## **PARECER DA COMISSÃO DE AVALIAÇÃO**

### **“Central Fotovoltaica de Estoi”**

### **COMISSÃO DE AVALIAÇÃO**

O presente documento constitui o parecer final do procedimento de Avaliação de Impacte Ambiental (AIA) do projeto da “Central Fotovoltaica de Estoi”, que se encontra em fase de projeto de execução, sendo emitido pela Comissão de Avaliação (CA) ao abrigo do n.º 1 do artigo 16.º do Decreto-Lei n.º 151-B/2013, de 31 de outubro, na sua atual redação.

Figura 3. Zonas de infiltração máxima na área de implantação do projeto (Fonte: ARH Algarve).

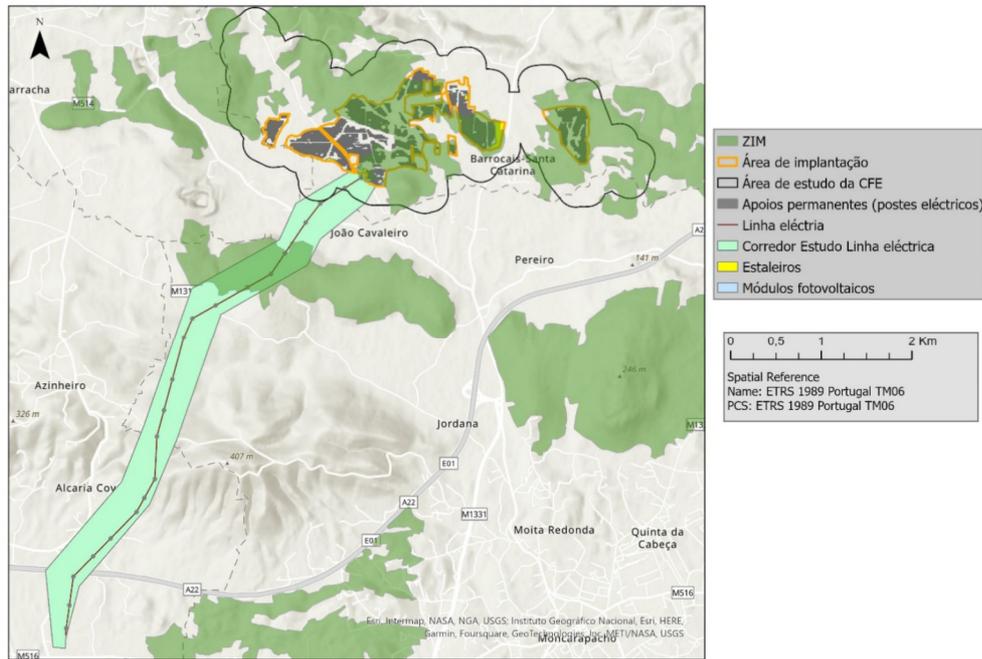
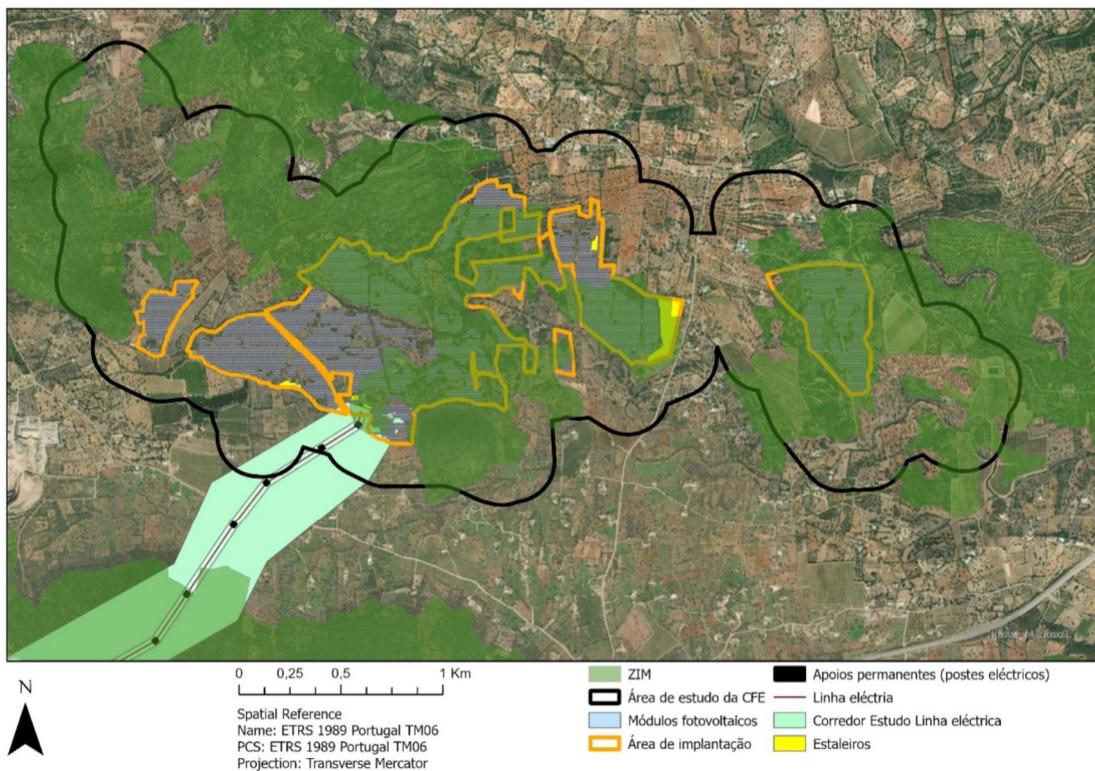
A área de implantação do projeto em análise, nomeadamente uma parte da área a ocupar pelos módulos fotovoltaicos, subestação, estaleiros de apoio e ainda um pequeno troço da linha elétrica correspondente às bases de apoio P5, P6 e P7, situam-se na área abrangida por Zonas de Infiltração Máxima.

Na área de implantação do projeto, condicionada pelas ZIM, verifica-se em quase toda a área grande número de afloramentos rochosos carsificados, com várias formas de lapiás, alguns bastantes desenvolvidos e ainda numerosas depressões cársticas (dolinas, sumidouros). Para estas estruturas cársticas, o PGRH determina a interdição do uso do solo, salvo se devidamente justificado junto da Autoridade Nacional da Água.

De acordo com o estabelecido na Lei da Água e no PGRH – 3.º ciclo, nas áreas abrangidas pelas ZIM não

poderão ser implantados módulos fotovoltaicos e /ou a realização de quaisquer obras que conduzam a despregas e/ou impermeabilização do solo.

A implantação dos módulos fotovoltaicos nas áreas de ZIM, assim como os trabalhos necessários à sua instalação e manutenção, nomeadamente o nivelamento pontual das áreas que apresentem desníveis não compatíveis com as necessidades do projeto, a abertura e implementação de caminhos internos e de faixas de circulação de equipamento e maquinaria e ainda as valas para passagem de cabos, irão ter um impacto negativo significativo permanente sobre os recursos hídricos subterrâneos.

**Figura 5.** Mapa de ruído previsual associado ao funcionamento da Central Solar Fotovoltaica de Estoi, na fase de exploração, para o indicador LAeq em período diurno (Fonte: EIA)

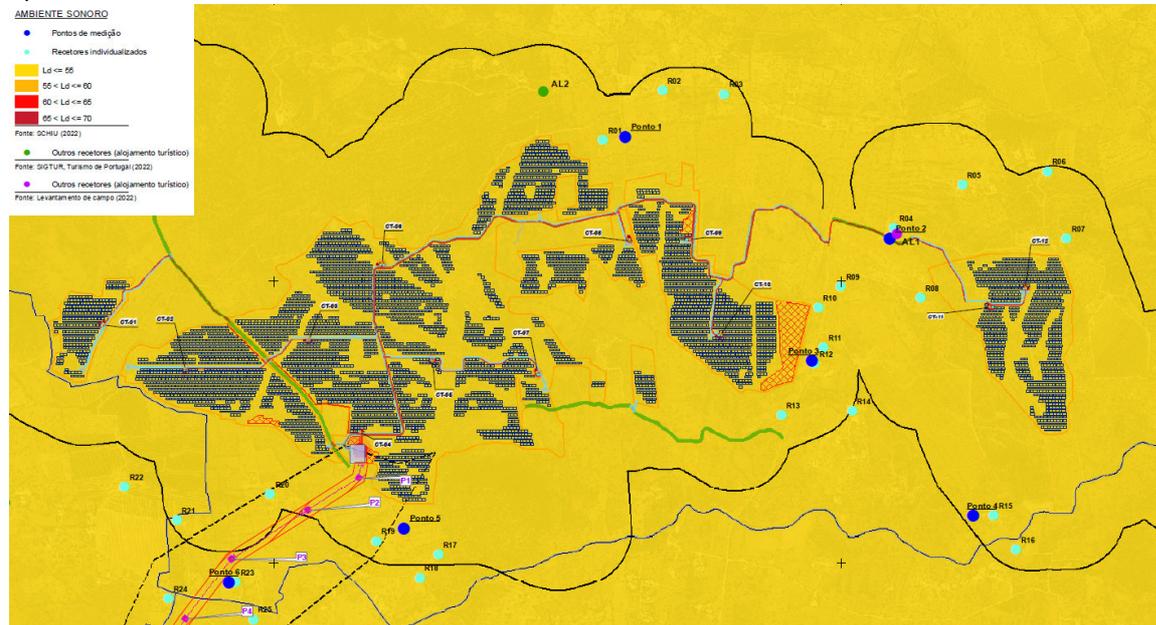
Relativamente à Central Fotovoltaica, o EIA menciona “foram modelados os níveis sonoros junto dos recetores sensíveis potencialmente mais afetados, considerando 3 fontes pontuais com uma potência sonora de 100 dB(A), a emitir continuamente no período diurno (L<sub>Ar</sub>), localizadas nas frentes de obra (implantação dos painéis) mais próximas de cada recetor em avaliação (Ponto 1 a 5)”.

Foram igualmente apresentados – no quadro 5.13 do EIA - os resultados das simulações numéricas para os mesmos recetores, nos pisos mais desfavoráveis, que se transcrevem no Quadro 2.
